**AVIS RELATIF À LA PROTECTION
CONTRE LES EVENTUELS EFFETS NOCIFS ET NUISANCES
PROVOQUÉS PAR LES RAYONNEMENTS NON IONISANTS
GÉNÉRÉS PAR DES ANTENNES ÉMETTRICES STATIONNAIRES
Commune : GRACE-HOLLOGNE - Exploitant : TELENET GROUP
Référence exploitant : LG2311P**

Rapport n° 727 / 2024

Adresse	Terrain de football Rue du Corbeau 4460 GRACE-HOLLOGNE (Grâce-Hollogne)
Coordonnées Lambert belge 72	230052E 147104N
Type d'implantation	Pylône
Exploitant	TELENET GROUP
Réf. du site de l'exploitant	LG2311P

Figure 1 : Vue en plan des lieux de séjour et des points de contrôle

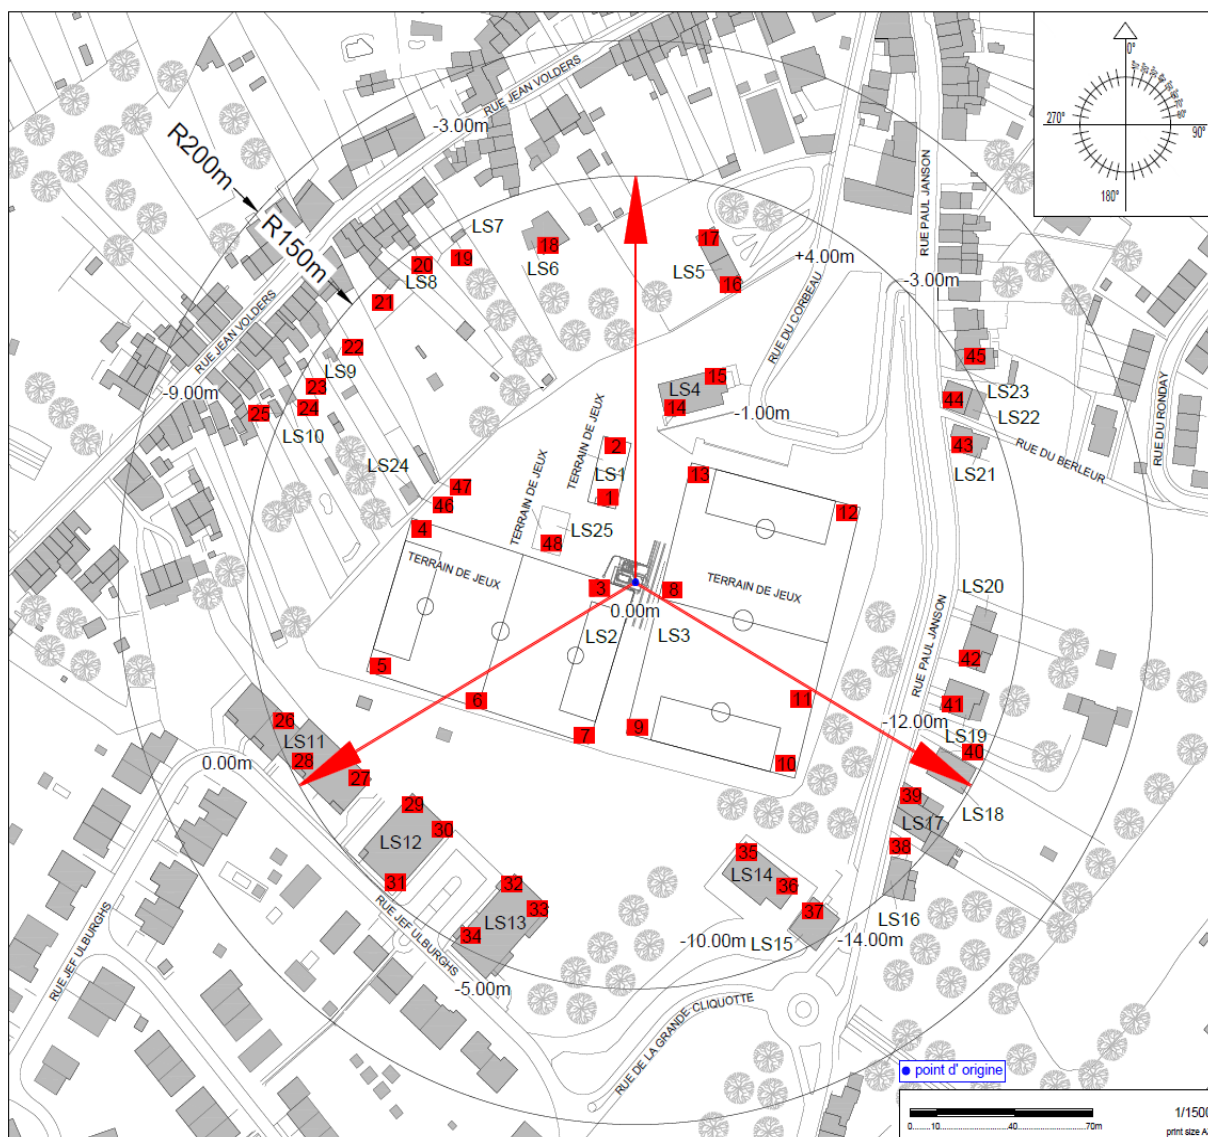
N° point de contrôle	LS	Atténuation (dB)	Indice d'exposition relatif à la limite par installation IE_i
5	LS2	0,0	0,906
10	LS3	0,0	0,899
15	LS4	3,0	0,838
16	LS5	3,0	0,680
11	LS3	0,0	0,612
17	LS5	3,0	0,588
18	LS6	3,0	0,551
14	LS4	3,0	0,540
29	LS12	3,0	0,482
27	LS11	3,0	0,437
35	LS14	3,0	0,435
30	LS12	3,0	0,432
40	LS18	3,0	0,413
12	LS3	0,0	0,394
36	LS14	3,0	0,388
39	LS17	3,0	0,363
28	LS11	3,0	0,347
4	LS2	0,0	0,336
26	LS11	3,0	0,330
6	LS2	0,0	0,321
1	LS1	0,0	0,298
31	LS12	3,0	0,295
42	LS20	3,0	0,287
19	LS7	3,0	0,279
41	LS19	3,0	0,276
32	LS13	3,0	0,272
38	LS16	3,0	0,245
37	LS15	3,0	0,237
20	LS8	3,0	0,233
33	LS13	3,0	0,216
34	LS13	3,0	0,208
8	LS3	0,0	0,201
2	LS1	0,0	0,187
21	LS8	3,0	0,182
46	LS24	3,0	0,180

En ce qui concerne les antennes de l'installation mentionnées dans le tableau 1, la distance maximale à laquelle la limite pourrait être atteinte, à l'extérieur, est égale à 148,5 m. S'il n'y a pas de LS à une distance inférieure, les antennes respectent forcément la limite d'immission.

Dans le cas des LS situés à l'intérieur des bâtiments, une atténuation d'obstacle est prise en compte et il en résulte que la distance maximale à laquelle la limite pourrait être atteinte se réduit à 105,1 m.

Figure 2 : Vue en plan des installations d'antennes dans un rayon de 300 mètres autour de l'installation faisant l'objet de la demande d'avis

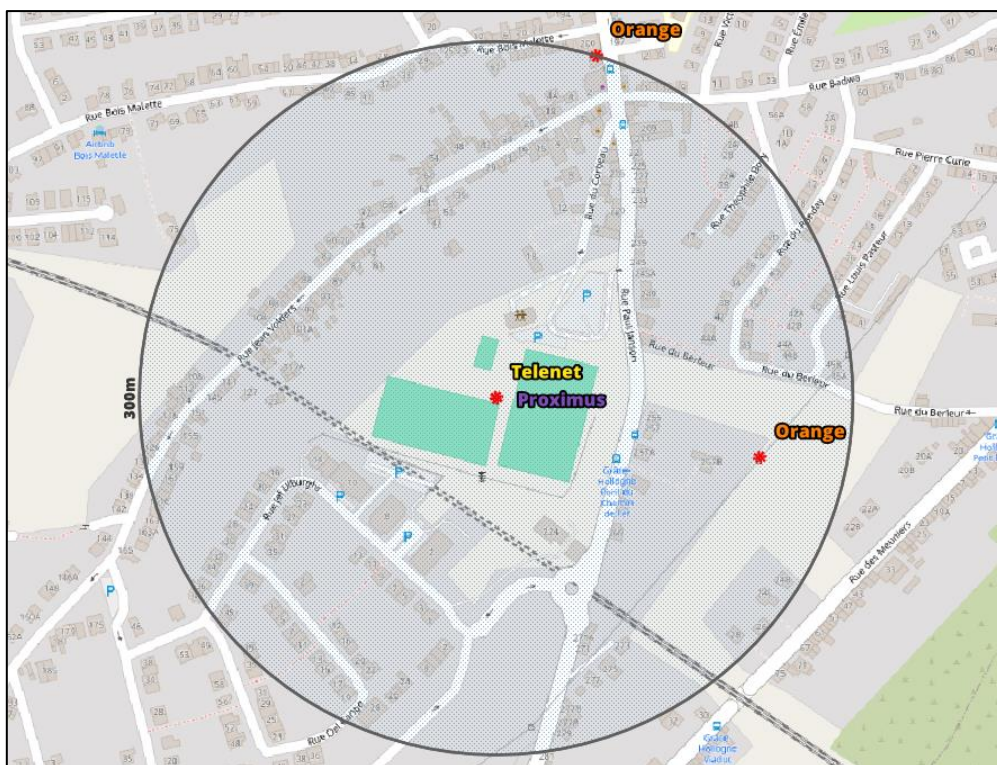
- a) il y a au plus 4 installations d'antennes émettrices stationnaires présentes dans la zone d'évaluation de 300 mètres de rayon représentée dans la figure 2, y inclus l'installation référencée dans le paragraphe 2 : la limite cumulative définie à l'article 4, §2 du décret est nécessairement respectée dans les lieux de séjour à l'intérieur de la zone d'évaluation de 300 mètres de rayon ;

- b) il y a exactement 5 installations d'antennes émettrices stationnaires présentes dans la zone d'évaluation de 300 mètres de rayon représentée dans la figure 2, y inclus l'installation référencée dans le paragraphe 2 et il existe, pour 3 ou 4 de ces installations, un avis attestant le respect de la limite abrogée de 3 V/m : la limite cumulative définie à l'article 4, §2 du décret est nécessairement respectée dans les lieux de séjour à l'intérieur de la zone d'évaluation de 300 mètres de rayon ;

- c) dans tous les autres cas, il a été vérifié que la limite cumulative définie à l'article 4, §2 du décret n'est pas dépassée dans les lieux de séjour sur base du nombre d'installations localisées dans la zone d'évaluation de 300 mètres de rayon représentée dans la figure 2, de leur localisation ainsi que des données inscrites dans la figure 1 et au paragraphe 4 du présent avis et dans les avis attestant le respect de la limite par installation ou de la limite abrogée de 3 V/m relatifs aux autres installations reprises dans la figure 2.

Compte tenu des considérations ci-dessus, il apparaît que l'intensité du rayonnement électromagnétique généré, dans les lieux de séjour situés dans un rayon de 300 mètres autour de l'installation référencée dans le paragraphe 2, par l'ensemble des antennes émettrices stationnaires de l'ensemble des exploitants du même site d'antennes émettrices stationnaires respecte la limite fixée à l'article 4, § 2 du décret.
